関原発第464号
2023年11月30日

大飯発電所原子炉施設保安規定変更認可申請書

大飯発電所原子炉施設保安規定変更前後比較表

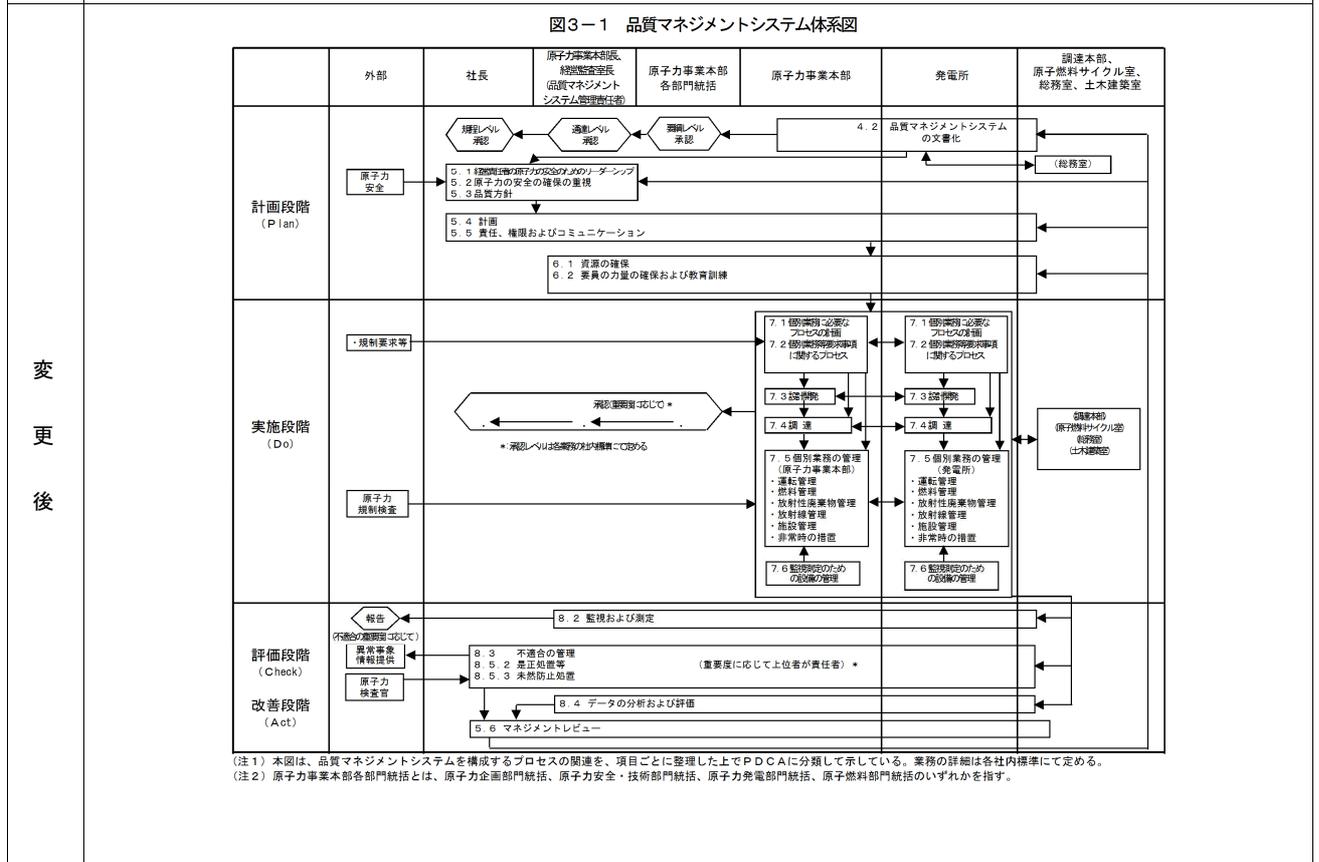
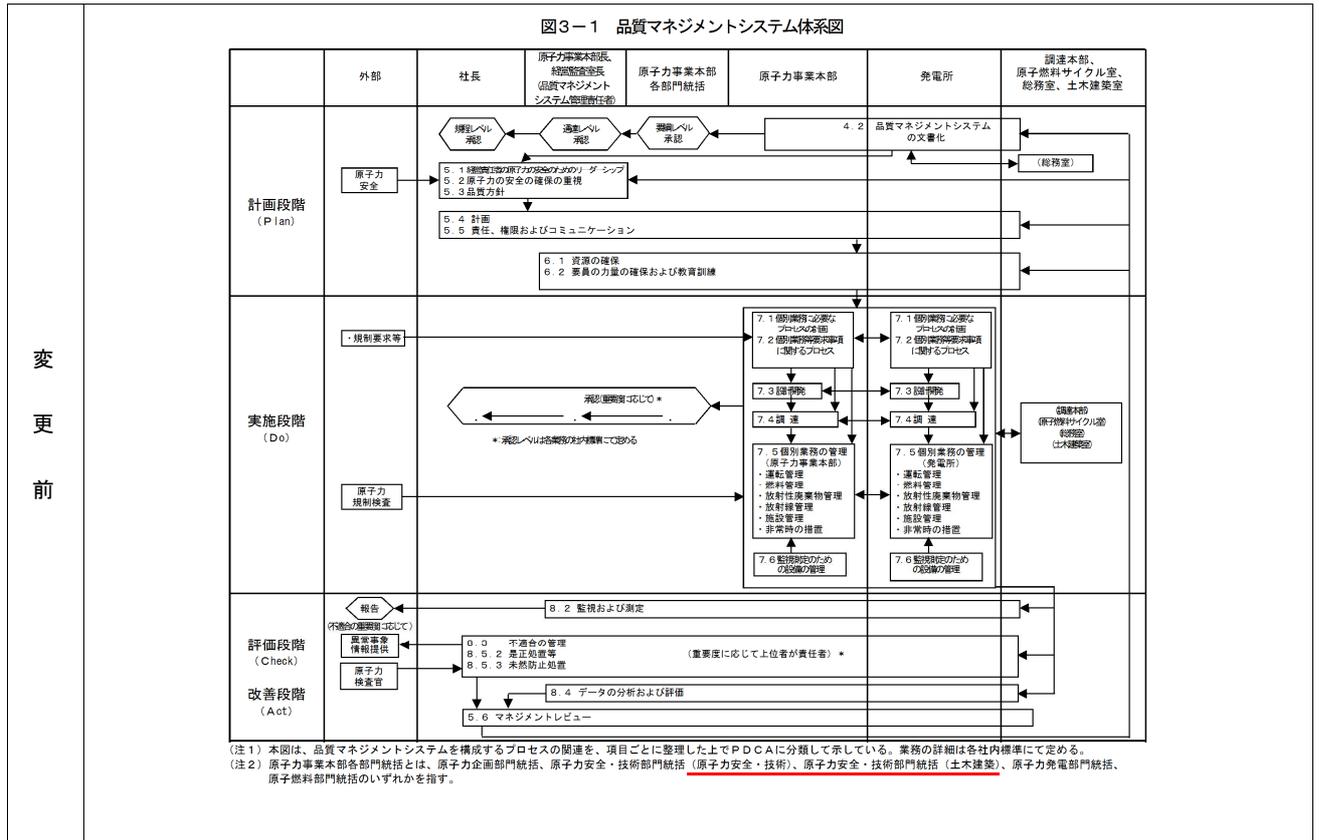
理由 組織改正に伴う変更（原子力安全・技術部門統括（土木建築）の廃止）

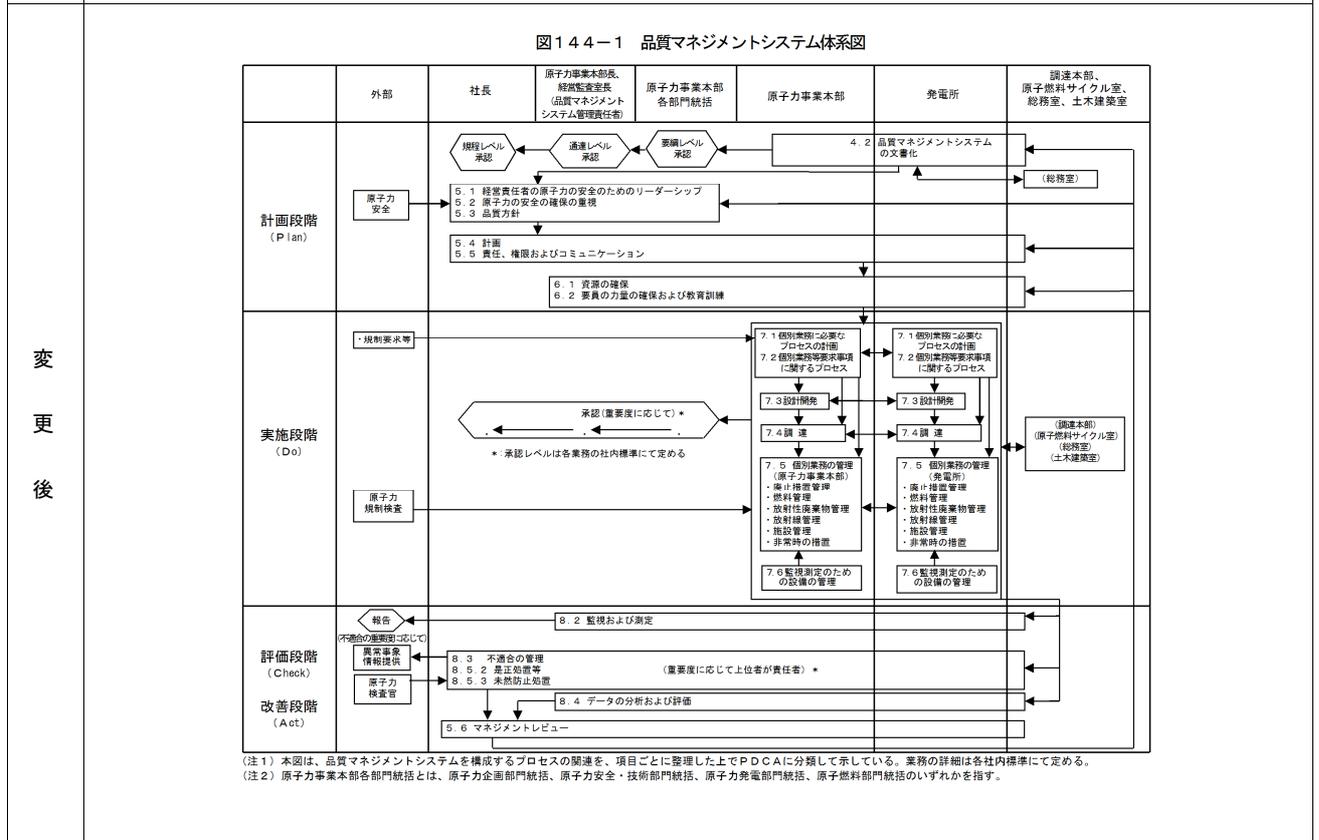
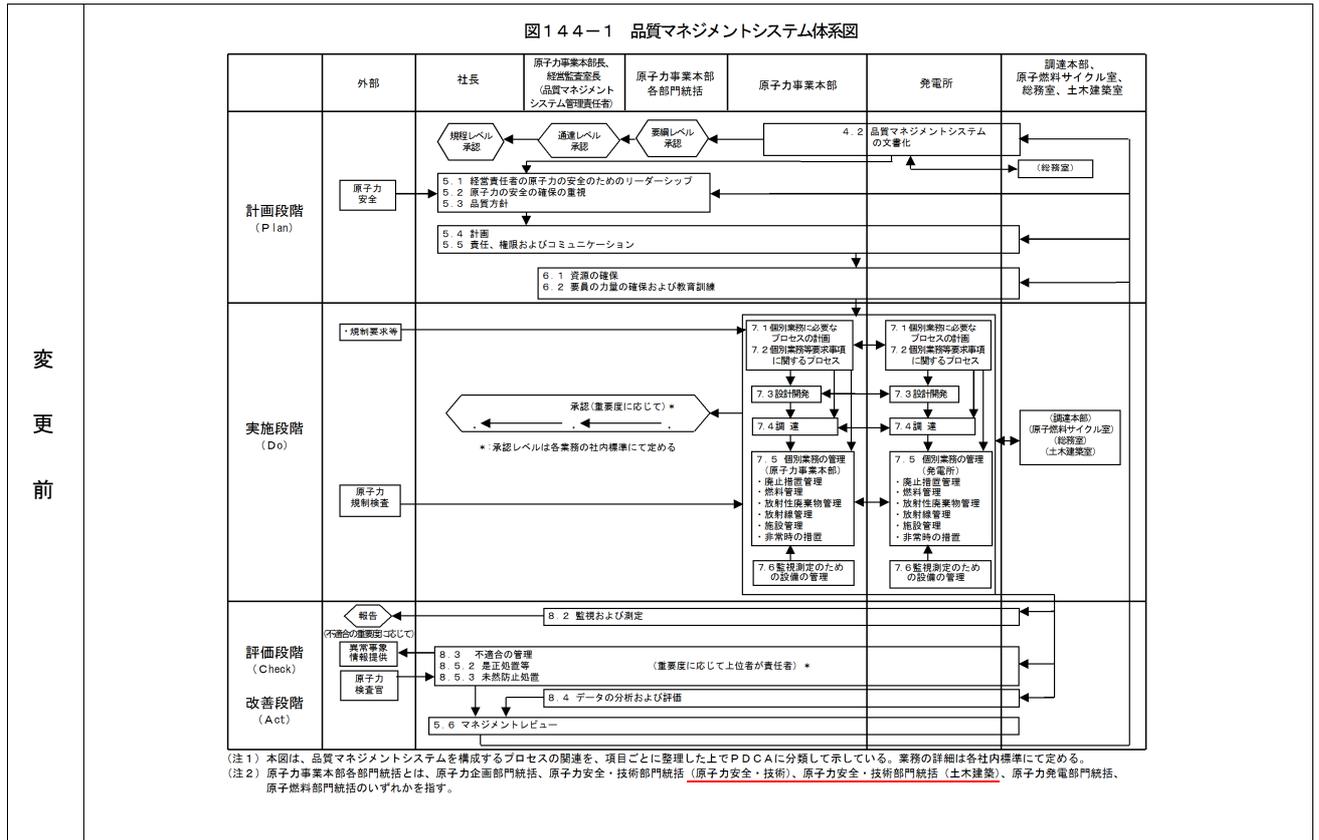
理由 組織改正に伴う変更(原子力安全・技術部門統括(土木建築)の廃止)
